Schnitt A-A Haltestellenbereich Bautzner Straße

FESTSTELLUNGSENTWURF - TEKTUR 1

Straßenbauverwaltung Straßen- und Tiefbauamt Dresden		Unterlage / Blatt-Nr.: 14 / 1	
Straße / Abschn.-Nr. / Station:		Regelquerschnitt A-A	
PROJIS-Nr.:		Maßstab: 1 : 50

Bautzner Straße von Prießnitzstraße bis Stolpener Straße
einschließlich Brücke über die Prießnitz
Hochwasserschadensbeseitigung ID-8738

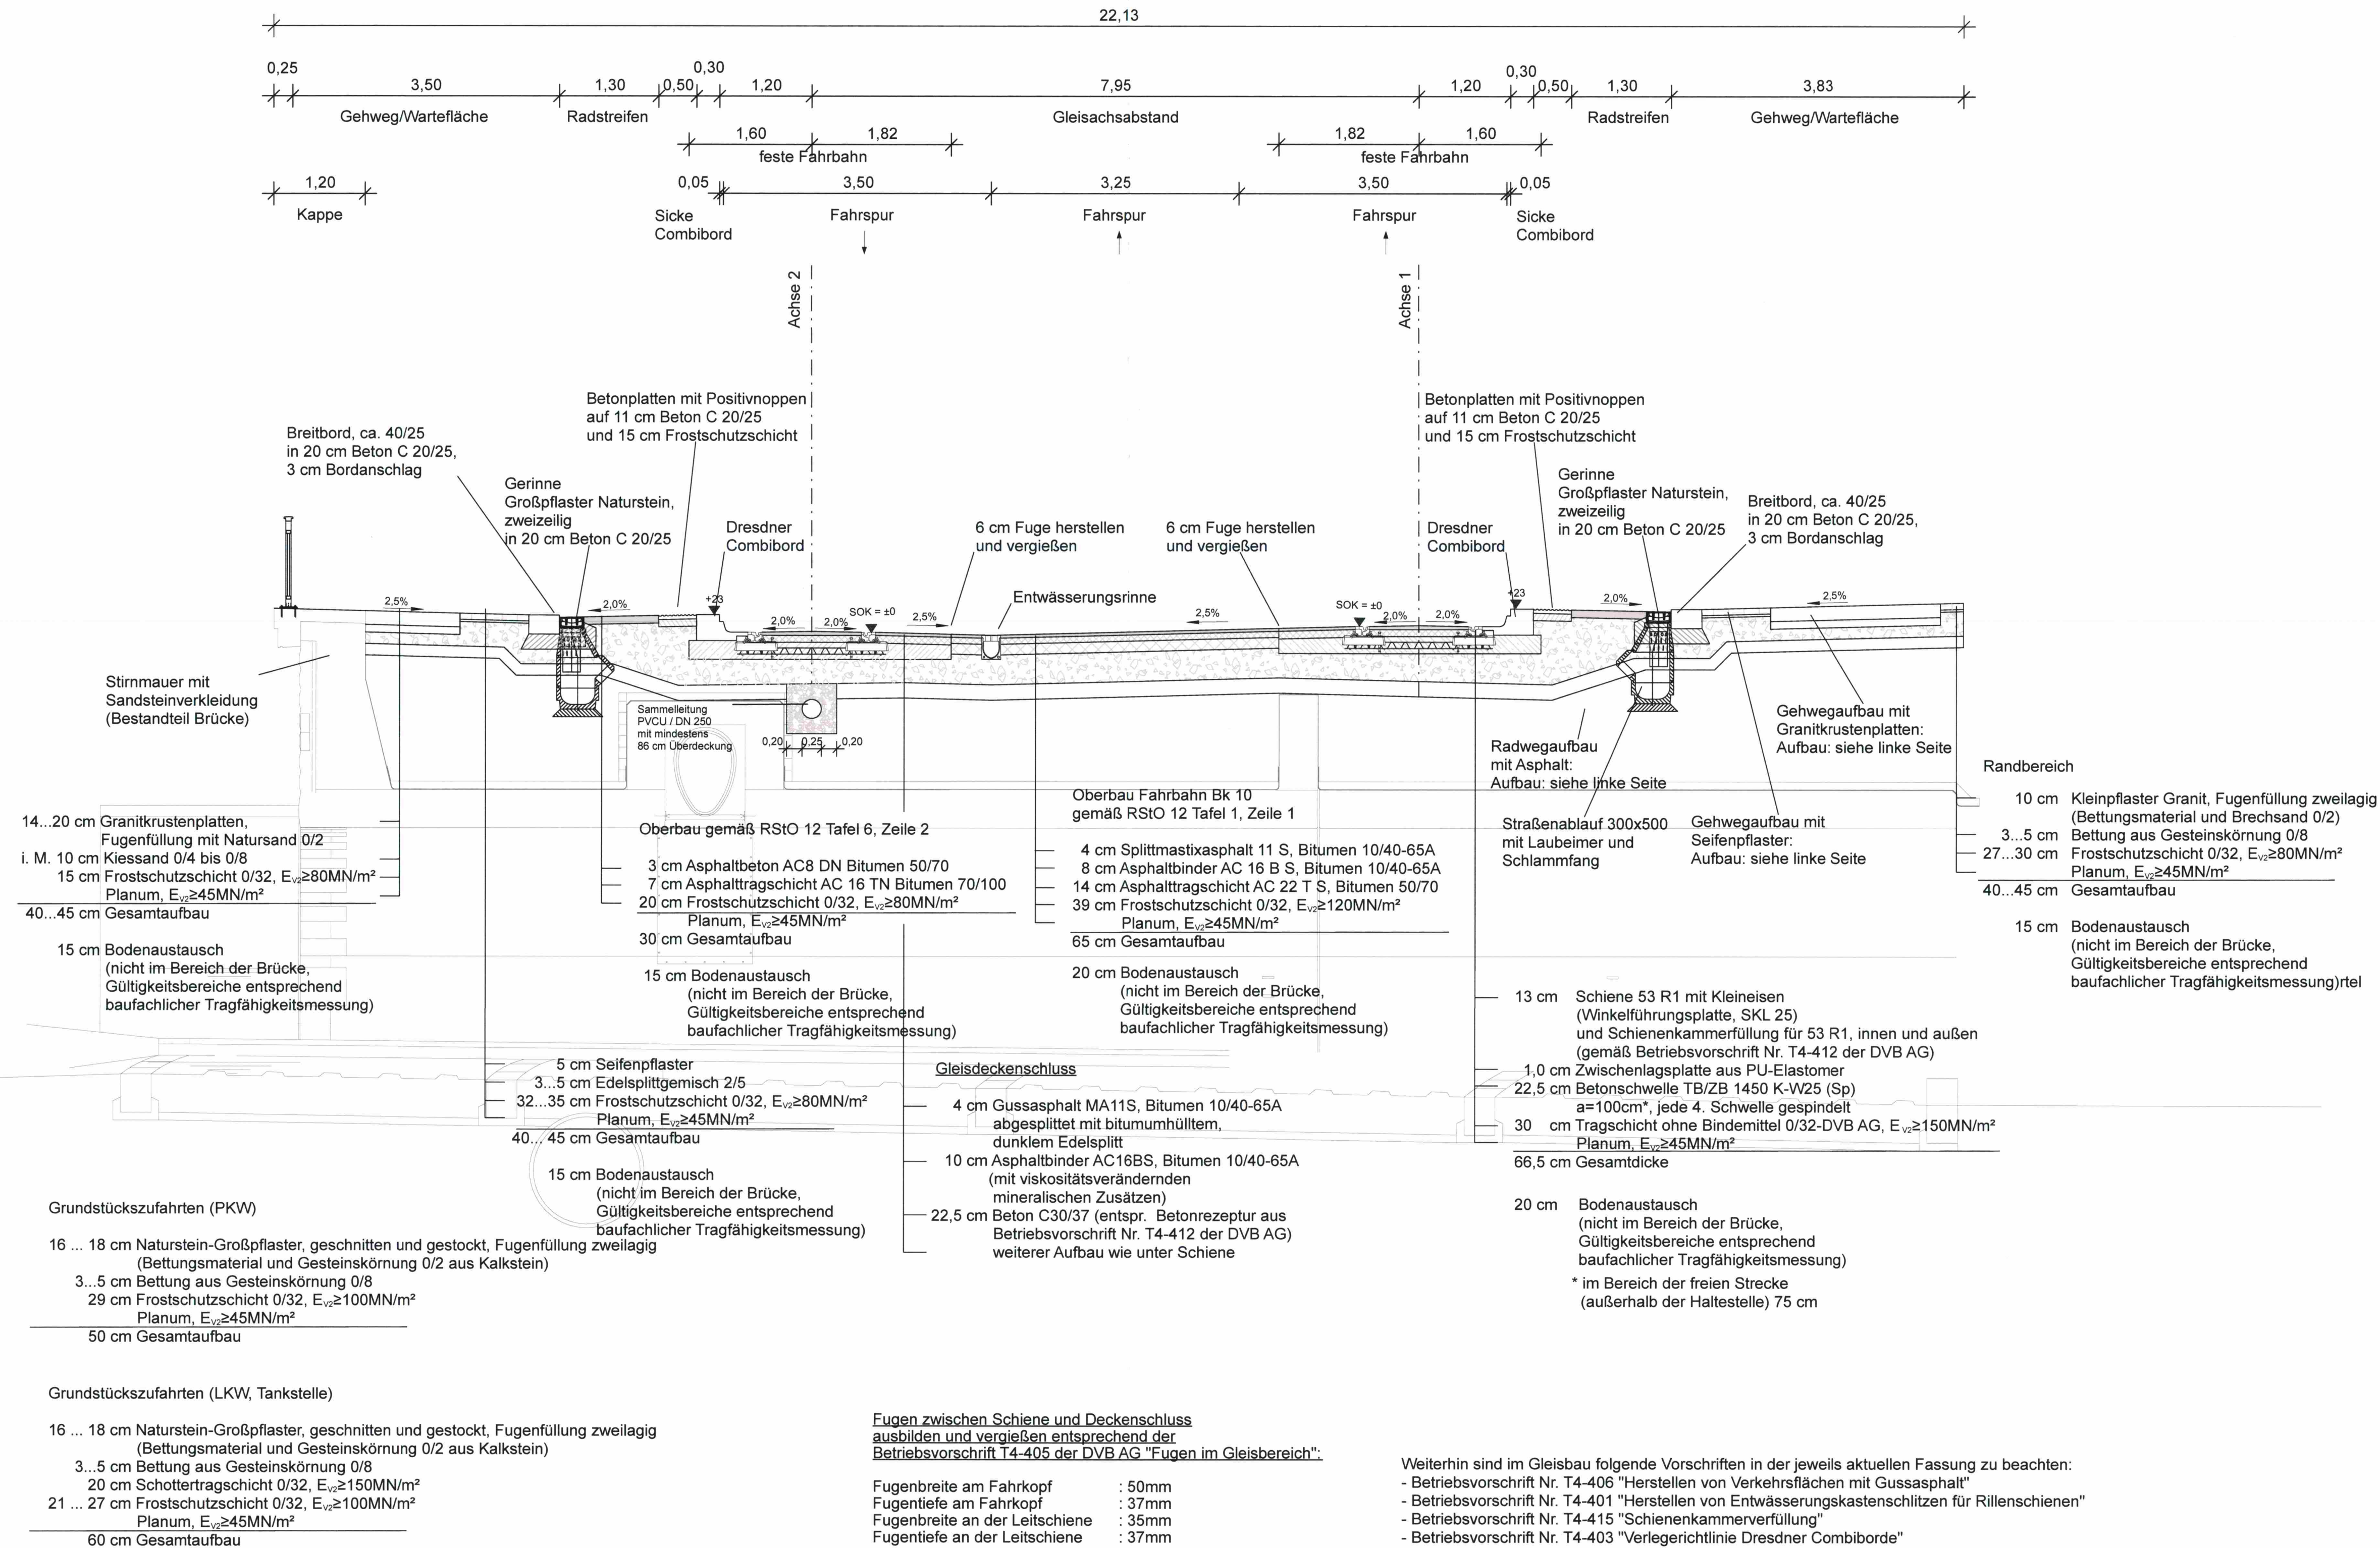
Nr.	Art der Änderung	Datum	Zeichen
1	TEKTUR 1 - Querneigung geändert	13.12.2019	Ma
2	- Entwässerungsrinne ergänzt	13.12.2019	Ma
